Fiat Scudo - Mangelhafte Leistung der Klimaanlage | HELLA

Scudo 1,6D Multijet 90

Mangelhafte Leistung der Klimaanlage

- Alter Ausführungstyp -

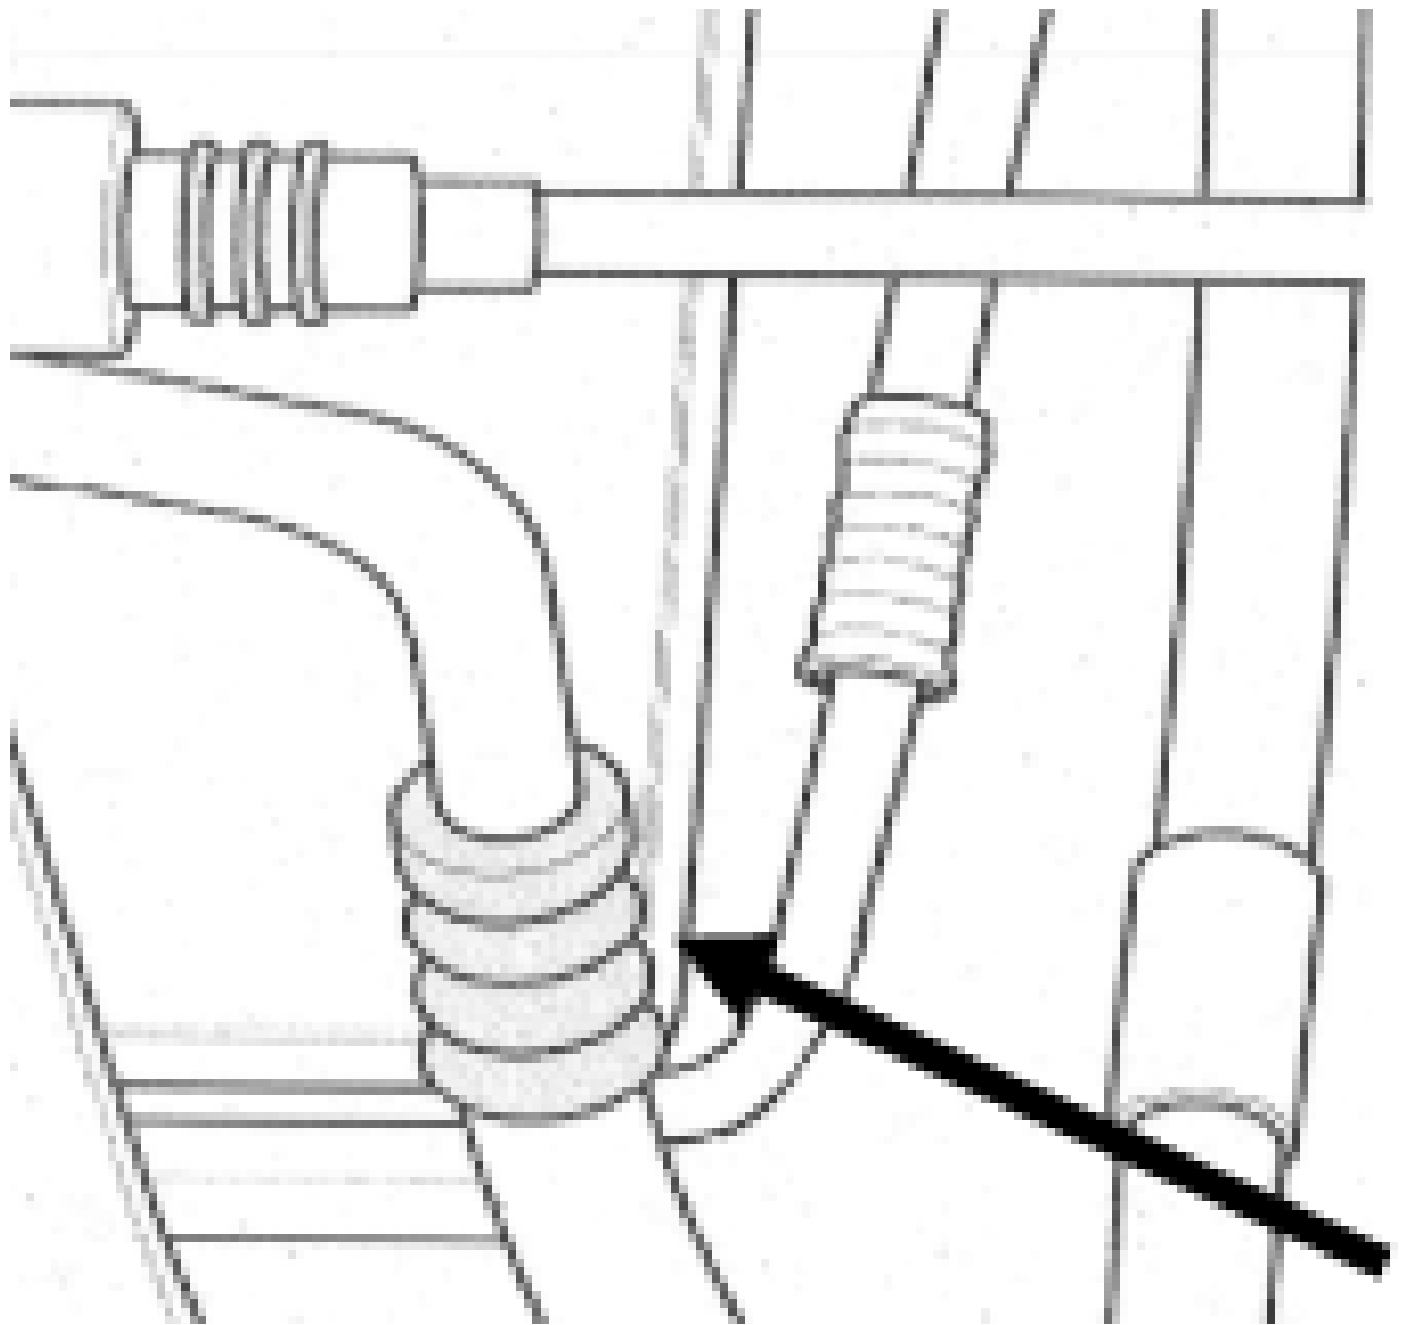
Sollte bei den oben genannten Fahrzeugen eine mangelhafte Kälteleistung bzw. ein Kältemittelverlust festgestellt werden, so kommt dafür eine Undichtigkeit an der Kältemittelleitung zwischen Kondensator und Kompressor in Betracht.

Kältemittelleitungsanschluß auf korrekten Ausführungstyp prüfen und ggf. austauschen.(siehe Abbildungen)

Hierzu gibt es vom Fahrzeughersteller einen geänderten Ausführungstyp: [Ersatzteile (ET)]

- 1 Stück: Kältemittleitung :(ET):. 140142280

- 2 Stück: O-Ring: (ET):. 9645950980
